# Enquête publique unique

Préalable à la déclaration d'utilité publique du projet d'aménagement dédié aux bus « Bus entre Seine », emportant mise en compatibilité des Plans locaux d'urbanisme (PLU) des communes de Sartrouville (78), Argenteuil, Bezons et Corneilles en Parisis (95)

## Conclusions du Commissaire Enquêteur sur la Déclaration d'utilité publique du projet Murielle Lescop

Configuration du dossier d'enquête (DEUP):

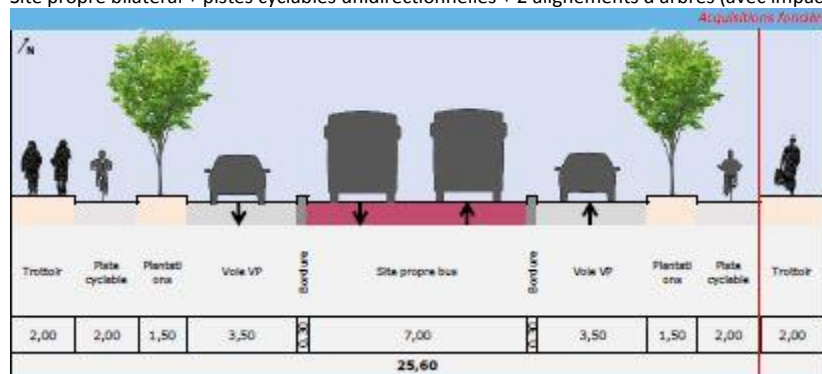
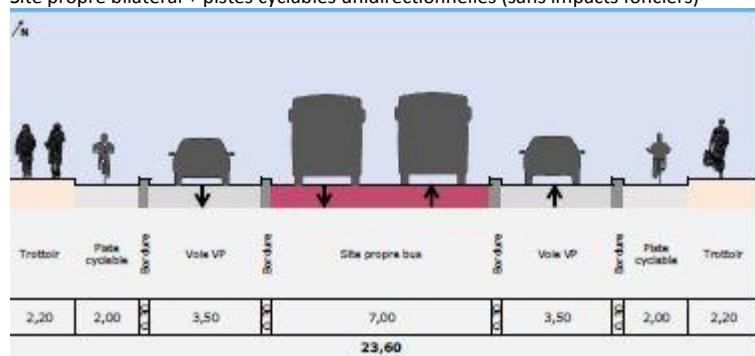
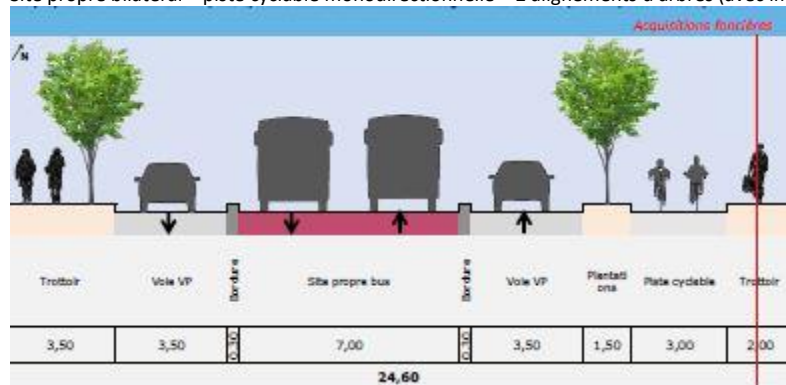
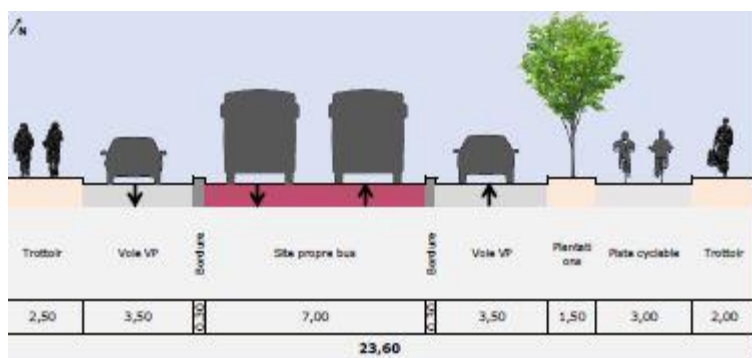
L'ensemble des contributeurs estiment que les bandes cyclables proposées ne protègent pas assez les cyclistes du trafic. Ils souhaitent une modification du projet sur les points suivants :

Les contributeurs souhaitent des pistes séparées du trafic par un séparateur ou sur les trottoirs.

Ils soulignent que le projet ne tient pas compte des recommandations du Cerema<sup>19</sup>. Les associations et les élus demandent des aménagements pour le projet Bus entre Seine conformes à ces recommandations :

- Bandes cyclables unidirectionnelles
- Emprise nécessaire : 23,6m
- 2 alignements d'arbres
- Trottoirs confortables (2m au droit des arbres et 3,5m entre)

- Pistes cyclables unidirectionnelles
- Emprise nécessaire : 25,6m
- 2 alignements d'arbres
- Séparation des modes doux de la chaussée
- Trottoirs règlementaires (2m)
- Jusqu'à 2m d'acquisitions foncières en plus par rapport à la solution du DEUP

- Pistes cyclables unidirectionnelles
- Emprise nécessaire : 23,6m
- Pas alignement d'arbres
- Séparation des modes doux de la chaussée
- Trottoirs règlementaires (2,2m)
- Pas d'impacts fonciers en plus par rapport à la solution du DEUP

- Piste cyclable bidirectionnelle
- Emprise nécessaire : 24,6m
- 2 alignements d'arbres
- Séparation des modes doux de la chaussée
- Trottoirs confortables (2 à 3,5m)
- Jusqu'à 1m d'acquisitions foncières en plus par rapport à la solution du DEUP

Lors de la remise du mémoire en réponse, le maître d'ouvrage a précisé que la mise en place de séparateurs impliquait l'élargissement de la voie véhicule particulier de 3 m à 3.50 m. Ainsi, l'élargissement nécessaire à la mise en place d'une piste cyclable de 2 m de large nécessite en fait un élargissement de 1m.

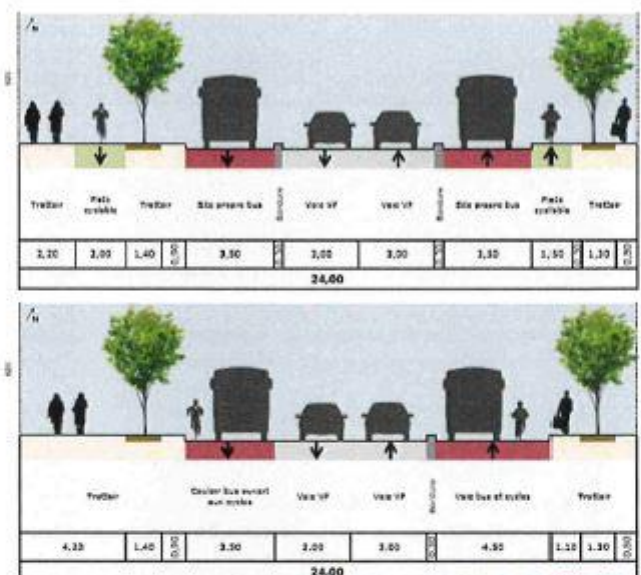
Il est essentiel pour les habitants que le patrimoine paysager et historique des boulevards Jeanne d'Arc et Gallieni soit préservé dans son intégralité.

A ce titre, la Ville propose que sur cette section soit conservée la circulation des bus en banalisé, avec la simple création d'un couloir d'approche entre la rue de la Tour Billy et la rue AG Belin, en direction de la gare d'Argenteuil. Afin d'améliorer la circulation du carrefour AG Belin/Jeanne d'Arc et de limiter la perte de temps de parcours des bus dans la congestion automobile aux heures de pointe, la Ville est prête à étudier la révision du plan des circulations en Centre-ville, avec une déviation du flux de véhicules via la RD48 et le boulevard Héloïse.

**Etude de profils sur l'axe Léon Feix, Ile-de-France Mobilités (2021)**

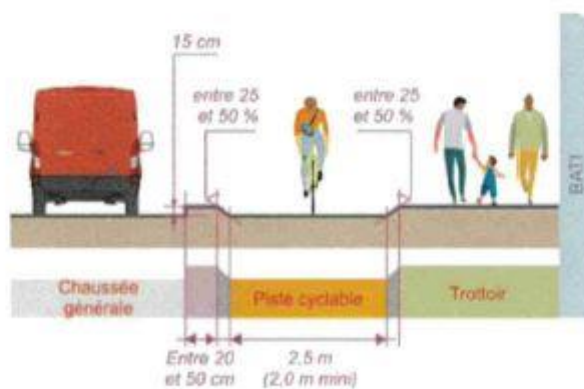
Afin de garantir un partage de l'espace public sécurisé entre les cycles et les piétons, la Ville sera, dans le cadre de l'option pistes cyclables dissociées sur trottoir, vigilante au respect des préconisations du Cerema.

**Rendre la voirie cyclable, les clés de la réussite, Cerema (2021)**

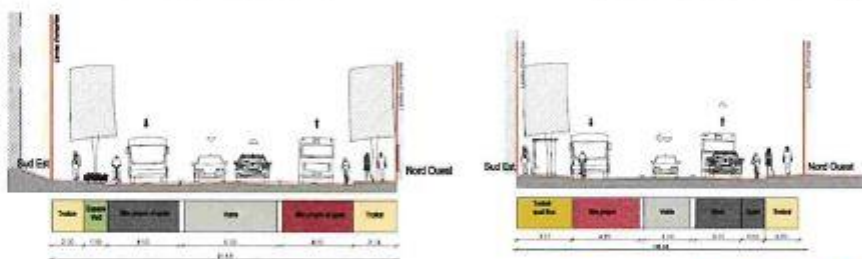
L'option du couloir bus/cycles ouvert diffère peu du profil présenté dans le dossier d'enquête publique, ce dernier intégrant déjà une section de couloir mixte bus/cycles ouvert de la rue Denis Roy jusqu'au groupe scolaire Jean Macé.
